工程指示 / 要求簡箋(E.I.)

工程指示編號：EI / 9804/18

工程名稱：觀塘裕民坊

工程項目：佛沙窗 百葉框鋁角(X84489)

名稱	鋁角拆圖 x84489	制圖	謝永林	2018.09.27	修改		
材料	25x25x3鋁角	復核	謝永林	2018.09.27	日期		
顏色	EC-DG-S332054 (3塗)	批准			圖號	YB-LJ101

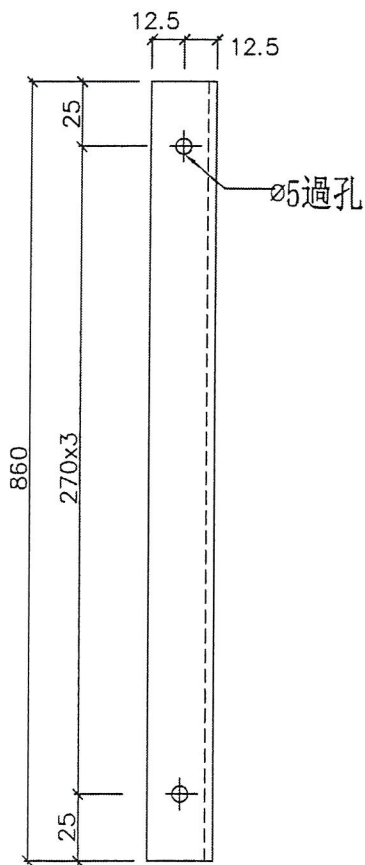
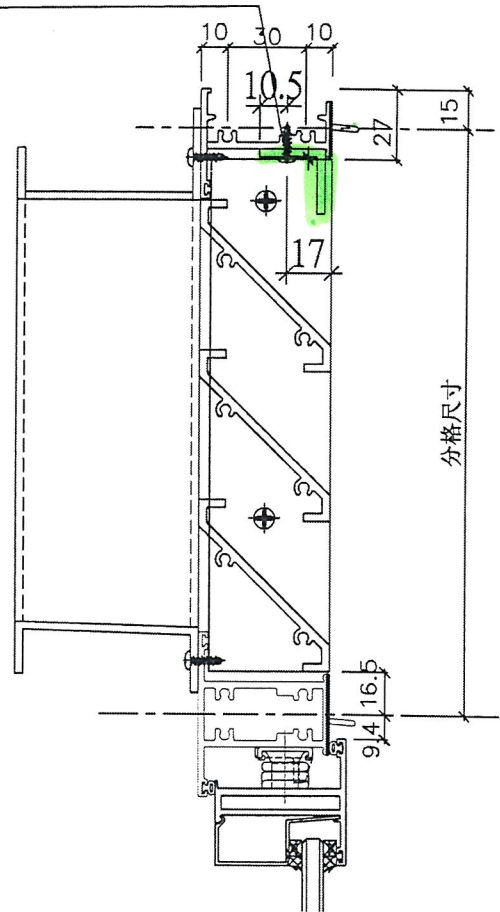
請按 B.M.訂購鋁料，因地盤試辦裝 plenum 箱後，螺絲突出，影響外觀

現要加修鋁角(X84489)遮擋，外觀用

安裝室內風咀收羅絲後、室外見羅絲

補件鋁角安裝位置

請先用倉存 129 支 MILL 料送榮陽返噴 EC-DG - S332054 -3 coatings (香檳色)

廠自噴
